RESOLUCION No.

POR MEDIO DEL CUAL SE OTORGA UN PERMISO DE VERTIMIENTOS Y SE ADOPTAN OTRAS DETERMINACIONES

EL DIRECTOR DE LA REGIONAL AGUAS DE LA CORPORACIÓN AUTÓNOMA REGIONAL DE LAS CUENCAS DE LOS RÍOS NEGRO-NARE, CORNARE. En uso de sus atribuciones legales y delegatarias y en especial las previstas en la Ley 99 de 1993, Decreto-Ley 2811 de 1974, Decreto 1076 de 2015 y

Imagen 4. Estructura de descarga sobre la quebrada La Tupiada (GIAS Ingeniería S.A.S, 2023)

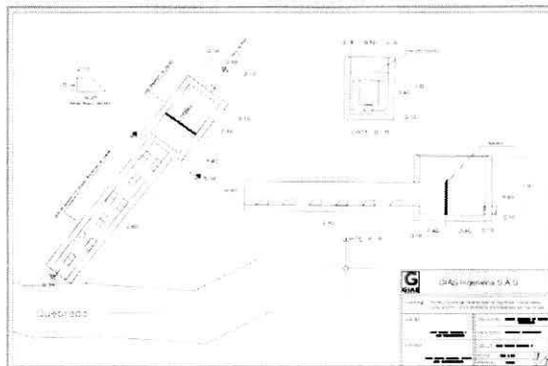
Estudios técnicos y diseños de la estructura de descarga de los vertimientos: En el informe y planos de diseño, se detallan las características de la estructura de descarga propuesta para el proyecto, a través de un canal con bloques disipadores de energía.
